Zadavatel:	Dopravní podnik Ostrava a.s., IČ: 619 74 757, se sídlem Poděbradova 494/2, Moravská Ostrava, 702 00 Ostrava (dále jen „ <b>Zadavatel</b> “)
Veřejná zakázka:	Veřejná zakázka s názvem „Estetizace zastávky Karolina“, ev. č. ve věstníku Z2024-005478 (dále jen „ <b>Zakázka</b> “)
Režim a druh Zakázky:	Nadlimitní na stavební práce
Druh řízení:	Otevřené dle zákona č. 134/2016 Sb., o zadávání veřejných zakázek (dále jen „ <b>ZZVZ</b> “)
Věc:	<b>Vysvětlení zadávací dokumentace ve smyslu ust. §98 ZZVZ č. 1</b>

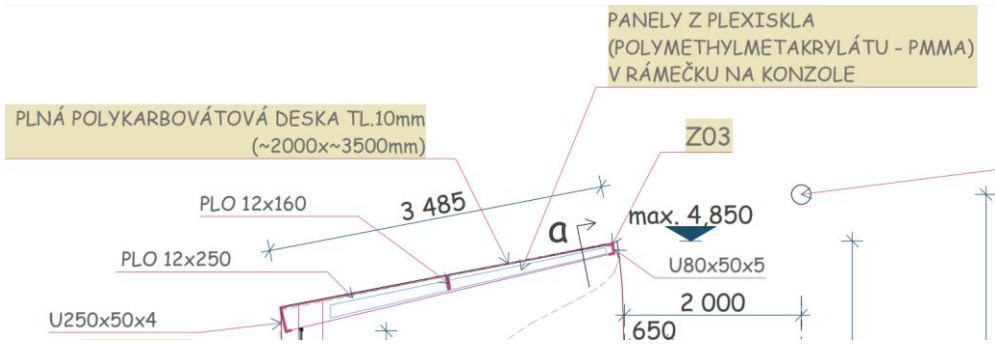
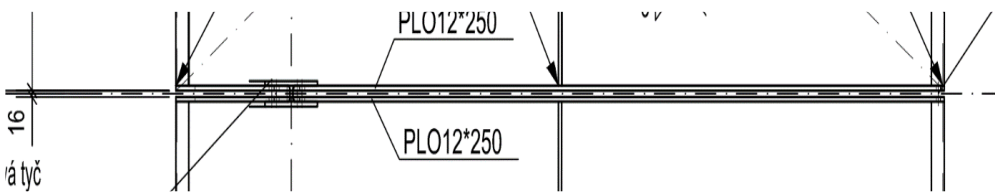
Žádost č.	1
Datum doručení:	15. 2. 2024
Přesné znění žádosti:	<p><i>Je nosný prvek tvaru H, který je označen „W164-12-12*200“, standardizovaný? Je tento prvek designově neměnný, nebo se dá zaměnit například za jakl, či jiný profil podobného tvaru? Případně zda je možné navrhnout vlastní technické řešení.</i></p> <p><i>Dále prosíme o popis případné montáže standardizované střešní výplně není z textu ani výkresu patrné, zda bude jen na 4 šroubech a nebo závitových tyčí které jsou někam přivařeny. Případně prosíme na odkaz kde je to v zadávací dokumentaci vysvětleno.</i></p> <p><i>Důvodem dotazu je že ze zkušeností vyplývá:</i></p> <p><i>1) nemožnost fyzicky svařit materiál v celkové délce při tloušťce 12mm a mezerou 40mm (nelze vložit hubici do svařovaného otvoru),</i></p> <p><i>2) v případě bodového svařování přes zámky je nemožná svařitelnost ploché oceli bez toho aniž by se po provedení PKO zároveň zinkem neprojevovaly deformační odchylky a výstupy v místech svaru, „ESTETICKY NEPĚKNÉ BUBLINY POD LAKEM“.</i></p> <p><i>Dále je toto konstrukční řešení v rozporu s postupem dle CSN ISO 9223 pro prostředí C3, životnost min 20 let a výše Viz dokument D.1.1a TECHNICKÁ ZPRÁVA, odstavec 5.1 KONSTRUKČNÍ ŘEŠENÍ a odstavec 7 doplňkové ocelové konstrukce.</i></p> <p><i>Níže odkaz na ZD...</i></p>

<p><b>5.1. KONSTRUKČNÍ ŘEŠENÍ</b></p> <p>Hlavním nosným prvkem konstrukce je vetknutý polorám svařovaný z pásové oceli. Polorám má proměnnou výšku od cca 1,7 m do cca 4,2 m. Sloup polorámu je navržen z profilu tvaru H. Vzdálenost sloupů je 2,0 m. Konzola polorámu z profilu tvaru U, který se směrem od sloupu zmenšuje svou výšku. Maximální délka konzoly je</p> 
<p>Reakce Zadavatele:</p>	<p>Jedná se o atypický svařovaný prvek z pásové oceli tloušťky 12 mm, který bude svařený z několika dílů. U tvaru H se počítalo až s pěti plechy, které vytvoří jeden průřez. Použit uzavřený profil není možné.</p> <p>Střešní panely budou montovány na prvky přivařené ke konzolám ocelové konstrukce (např. závitové tyče). Vzdálenost těchto prvků bude dle montážní technologie panelů.</p>
<p>Žádost č.</p>	<p>2</p>
<p>Datum doručení:</p>	<p>15. 2. 2024</p>
<p>Přesné znění žádsti:</p>	<p><i>Je sekundární stojinou pro skrytí elektroinstalace myšlen tunel v H profilu o rozměru 12x40? v případě že ano, jakým způsobem bude zajištěn přístup a servisování vedené elektroinstalace. Ve spodní části stojiny není otvor který tam chybí i pro navrhované PKO případně pro napojení pro kabelový tunel (montážní žlábek)</i></p>

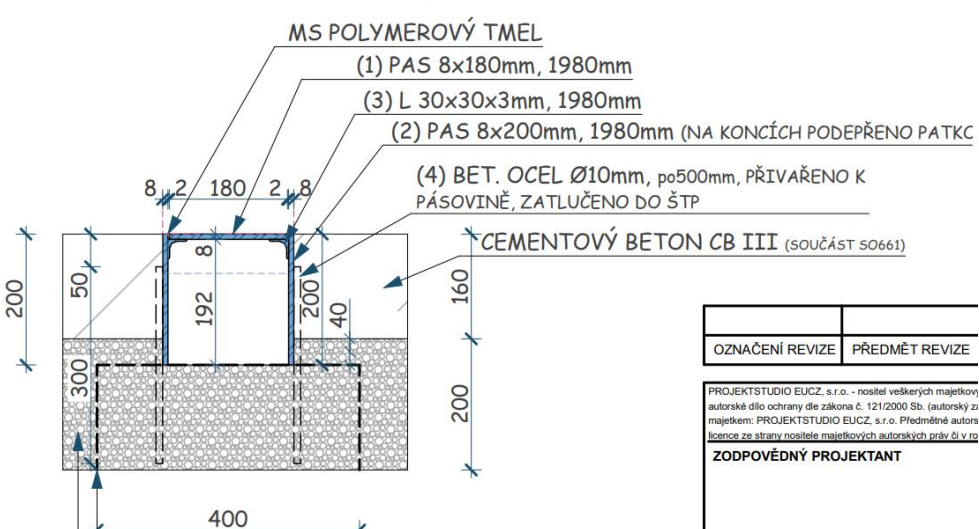
<p><b>PLO12*40 sekundární stojina pro skrytí vedení elektroinstalace</b></p>
<p>Reakce Zadavatele:</p>	<p>Ano prostor v H profilu 40x40mm, který bude vytvořený sekundární stojnou bude sloužit pro vedení kabeláže.</p> <p>Tento prostor nebude sepisovaný. Propojení kabeláže z tunelu do stojny (velikost otvoru ve sloupu) bude předmětem dodavatelské dokumentace.</p>
<p>Žádost č.</p>	<p>3</p>
<p>Datum doručení:</p>	<p>15. 2. 2024</p>
<p>Přesné znění žádosti:</p>	<p><i>Jakým způsobem má být ukotveno zábradlí a lavičky (konstrukce Z01)? můžeme použít podpurný ohyb nebo nějakou jinou vzpěru?</i></p> <p><i>V bokorysu je vidět, že zábradlí je umístěno mezi sloupy. Lavička z plechu (pásovina 600x 12mm) vetknutá mezi sloupy s roztečí 1980 mm se dle orientační pevnostní analýzy, prohne o 17 mm při zatížení gravitací a jednoho 100kg člověka. Lavičky budou prohnuty a v běžném užívání budou působit nevzhledně</i></p> <p><i>Stejný dotaz je ohledně zábradlí na kraji přístřešku z ploché oceli 200x12 o délce 2853 mm, které se pravděpodobně taky prohne.</i></p> <p>Typ: Posunutí Jednotka: mm 13.02.2024, 8:18:21</p>

<p>Reakce Zadavatele:</p>	<p>Detailní řešení dotazovaných prvků bude předmětem dodavatelské dokumentace.</p>
